Direction Mobilités

Objet : avis sur le projet arrêté de PLUI-HMB du Grand Anancy

Vous sollicitez notre avis sur le projet de PLUI-HMB arrêté par vote du Conseil communautaire du 19 décembre 2024.

1.1c. **Document** : 4.1_PLUI_HMB Grand_Annecy REGLEMENT_ECRIT.pdf

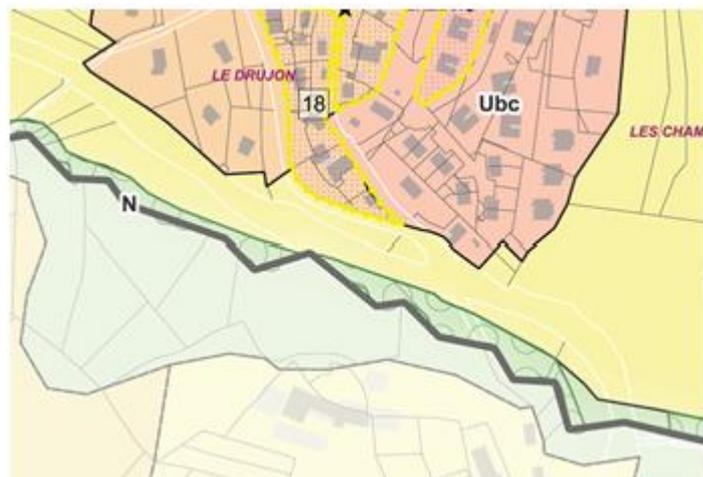
Problématique : « Chapitre 3 - Prescriptions particulières / Article 3 - Protection des éléments de Trame Verte et Bleue au titre de l'article L151-23 », les prescriptions sur les travaux sont en contradiction avec l'autorisation de réaliser les aménagements des mode doux : « *Les affouillements, exhaussements et autres mouvements de sol et travaux sont interdits, excepté ceux liés à la restauration, l'entretien et l'amélioration du fonctionnement écologique de la zone humide, à sa conservation ou protection, ainsi que ceux liés aux projets d'intérêt général.* »

Demande de modification : compléter ce paragraphe avec la mention : « y compris pour les projets autorisés ».

1.2b. **Document :** 3.1_PLUI_HMB Grand_Annecy OAP_SECTORIELLES - ANNECY et PRESCRIPTIONS_GRAPHIQUES pour le Grand Annecy et Annecy Sud

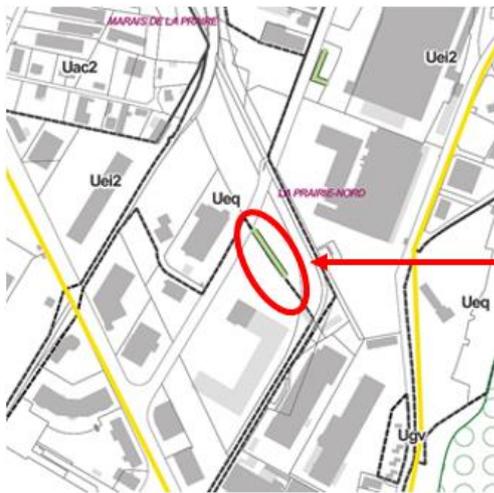
- L'Orientation d'Aménagement et de Programmation (OAP) n°6 « Friche des Rails » ne mentionne pas le passage du TCSPi dans le parc paysager envisagé de la friche des rails ;
- La densification en immeubles à vocation économique sur la parcelle du Périphérique n'est pas compatible avec la réalisation d'un futur Site de Maintenance et de Remisage (SMR) du TCSPi ;
- Il est demandé dans l'OAP que le ruisseau de Loverchy, actuellement busé et au milieu du dépôt Sibra, soit renaturé, or l'existence de ce dépôt ne permet pas de mettre en œuvre cette orientation ;

Tracé du TCSPi non représenté (branche permettant de rejoindre le futur SMR)

Ruisseau de Loverchy actuellement busé « à renaturer »

Parcelle du Périphérique ciblée par l'OAP pour une « densification en immeubles à vocation économique »

- Un corridor écologique identifié le long de l'actuel dépôt de la Sibra ne semble pas justifié dans cette zone très urbanisée (Pièce Prescriptions_graphiques).

Corridor naturel identifié le long du dépôt actuel de la Sibra dans une zone très urbanisée

- Représenter et mentionner le passage du TCSPi conformément au tracé présenté dans le Dossier des enseignements et des engagements issus de la concertation préalable du Réseau Haute Mobilité, ainsi que son passage dans le parc paysager de la friche des rails jusqu'au dépôt actuel de la Sibra (cf. schéma de principe ci-dessus) ;
- Exclure de l'OAP la parcelle du Périphérique envisagée pour la réalisation du futur SMR du TCSPi et adapter le schéma pour intégrer celui-ci ;
- Supprimer la représentation graphique du ruisseau de Loverchy sur le tènement de l'actuel dépôt Sibra ;
- Supprimer le corridor écologique identifié le long de l'actuel dépôt Sibra, car il s'agit d'une erreur matérielle.

1.2d. **Document :** PRESCRIPTIONS_GRAPHIQUES pour le Grand Anney et Anney Nord

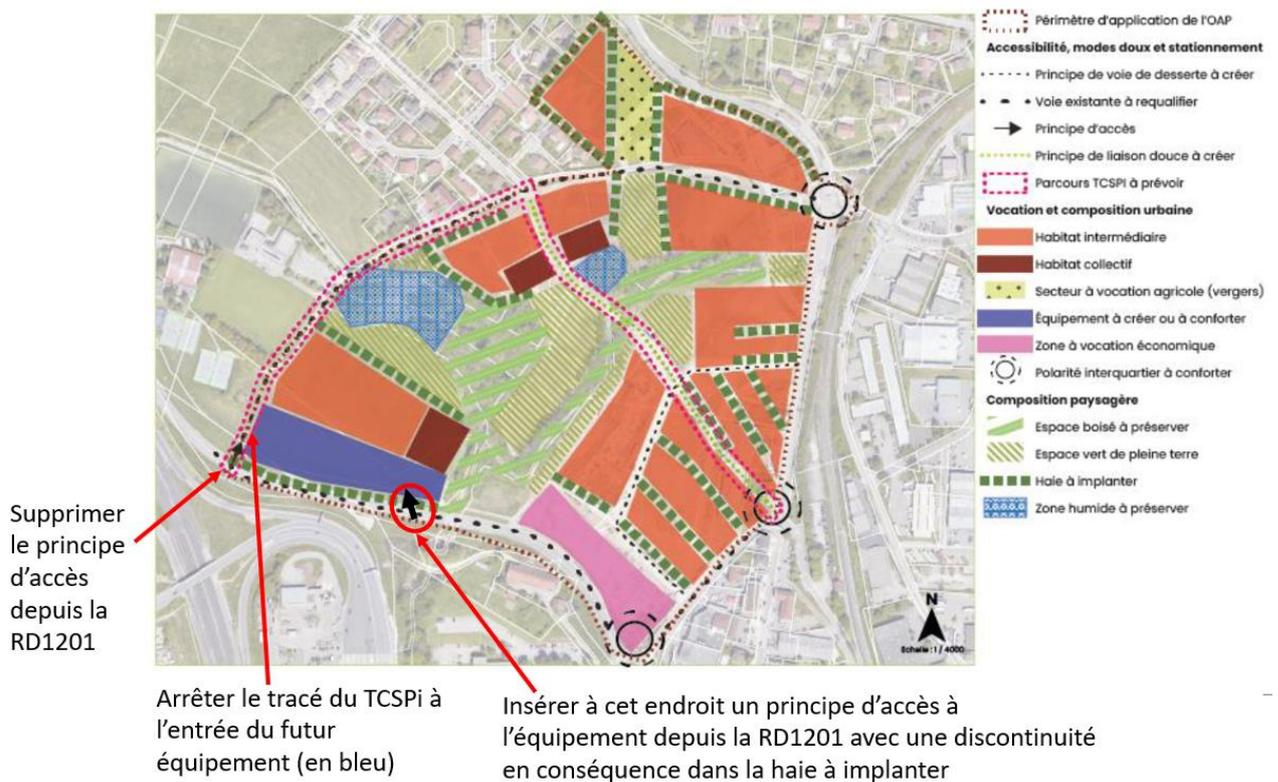
Problématique : l'emprise rose qui correspond au tracé de principe du TCSPi touche des parcelles à construire.

Demande de modification : rectifier le tracé de principe à cet endroit : rester sur l'emprise des voiries.

1.2f. Document : 3.1_PLUI_HMB Grand_Annecy OAP_SECTORIELLES – ANNECY

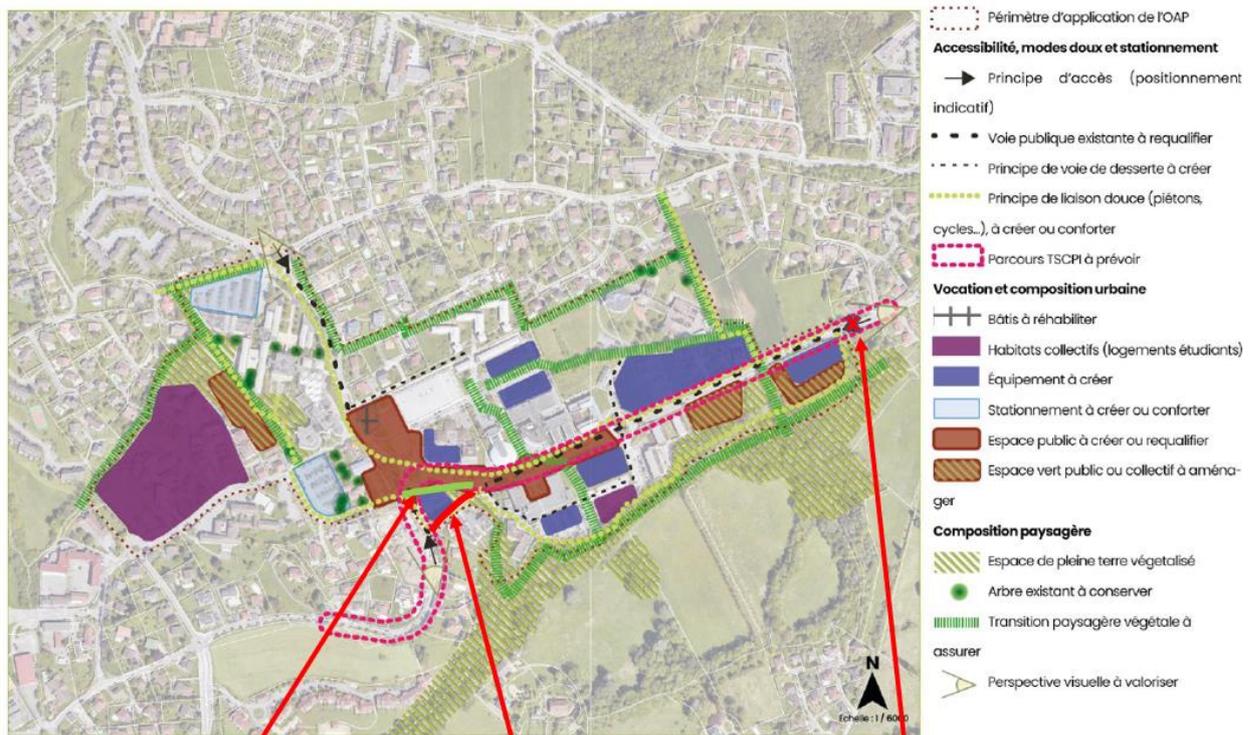
- Concernant l'OAP n°17 « SACU », le tracé du TCSPi n'emprunte pas exactement le parcours représenté ;
- Il conviendrait que les principes de liaison douce puissent être également modifiés en conséquence ;
- Par ailleurs, l'OAP mentionne un profil « entre 18 et 26 m de large » sur le chemin de Bellevue et la conservation de « 2*1 voie de la circulation automobile », mais ce n'est pas ce qui est envisagé à ce stade (mise à sens unique voies véhicules particuliers et mise en place de tête-bêche afin de limiter le trafic véhicules particuliers).
- Des arbres existants à conserver sont représentés ; malgré tous les efforts de conservation de ces derniers, le projet de TCSPi implique nécessairement l'abattage ponctuel de certains arbres, qui seront compensés à l'échelle global du projet.

Rajouter un principe de liaison douce et supprimer le passage du TCSPi

Rajouter le passage du TCSPi et supprimer le principe de liaison douce

Supprimer le « principe d'accès » depuis la partie Est du chemin de Bellevue

- Rectifier le tracé du TCSPi et les principes de liaison douce et supprimer l'accès de principe depuis la partie Est du chemin de Bellevue (cf. schéma de principe ci-dessus) ;

- Dans la partie « Desserte par les TC », remplacer « 18 et 26 m de large » par « 14 et 15 m de large hors besoin de largeur supplémentaire pour les arrêts » et supprimer la fin du paragraphe : « (cette largeur tient compte de la conservation de 2 x 1 voie de circulation automobile et largeur réglementaire des trottoirs). Toutefois, Il n'est pas impossible qu'il y ait recours à une voie unique si les contraintes urbaines sont trop importantes. » ;

- Dans la partie « Le chemin de Bellevue (hors esplanade centrale), remplacer la mention « Le chemin de Bellevue présentera un profil de 26 m de large pour l'insertion du TCSPi sur la voirie » par « Le chemin de Bellevue présentera un profil d'environ 15 m de large, hors besoin de largeur supplémentaire pour les arrêts, pour l'insertion du TCSPi sur la voirie » et supprimer le dernier paragraphe : « Cela prend en compte le maintien de 2 x 1 voie de circulation automobile et la largeur de 2,20 m des trottoirs et un accompagnement paysager obligatoire » ;

- Rajouter une mention dans cette OAP du type : « Dans le cadre du projet de TCSPi, si des arbres venaient à être impactés, ils devront être compensés. »
